Bogotá, D.C., 06 de octubre de 2021

Referencia : Respuesta al Oficio No. 10707, notificado el 12 de julio de 2021
Título patente : PLANTA DE TRATAMIENTO DE AGUA QUE TIENE INTEGRADAS LA FLOCULACIÓN Y LA DECANTACIÓN LASTRADA, Y PROCEDIMIENTO CORRESPONDIENTE
Expediente : NC2019/0014867
Solicitante : VEOLIA WATER SOLUTIONS & TECHNOLOGIES SUPPORT

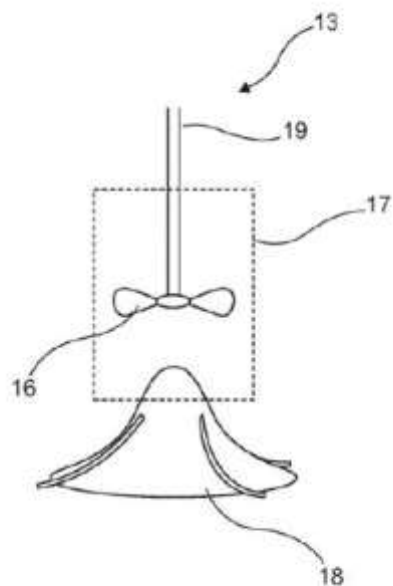
Se está presentando un juego de reivindicaciones modificado, que se considera responde a las objeciones emitidas.

De hecho, la distancia "d" se ha especificado como la distancia entre el plano horizontal que recibe el borde inferior de las lamas y el plano horizontal que recibe la parte superior parte del agitador, fuera del eje vertical y el motor, es decir, las paletas.

3.1 Esta enmienda está claramente respaldada por la descripción, por favor, consulte:

La página 4, l.8-11 de la solicitud de patente que dice:

"La distancia" d "se entiende aquí como la distancia entre el plano horizontal que recibe el borde inferior de las lamas y el plano horizontal que recibe la parte superior del agitador (fuera del eje vertical y el motor)".

Y la página 4, l. 3-5 de la solicitud de patente que dice:

“La separación entre este flujo y el agua ocurre en la zona entre las paletas del agitador y las lamas. La distancia "d" que separa estos dos elementos, de acuerdo con la invención entre unos 0,5 metros y unos 3 metros (...)"

3.2 En algunas formas de realización, como la forma de realización descrita, según las figuras 1 y 2, que se indica a continuación, el agitador puede incluir una guía de flujo.

3.3 En resumen, hay dos configuraciones, una de las cuales no se muestra en las figuras:

- Configuración 1 (no mostrada en las figuras): La distancia "d" se entiende aquí como la distancia entre el plano horizontal que recibe el borde inferior de las paletas y el plano horizontal que recibe la parte superior del agitador (excluyendo el eje vertical y el motor).
- Configuración 2: esta distancia "d" es la distancia entre el plano horizontal que contiene la parte superior del agitador (fuera del eje 19), en este caso la parte superior de la guía de flujo cilíndrica 17, y el plano horizontal que contiene el extremo inferior de las lamelas del paquete lamelar 10.

Por lo tanto, no hay incoherencia entre los números de referencia de las características indicadas en los dibujos y las indicadas en la descripción.
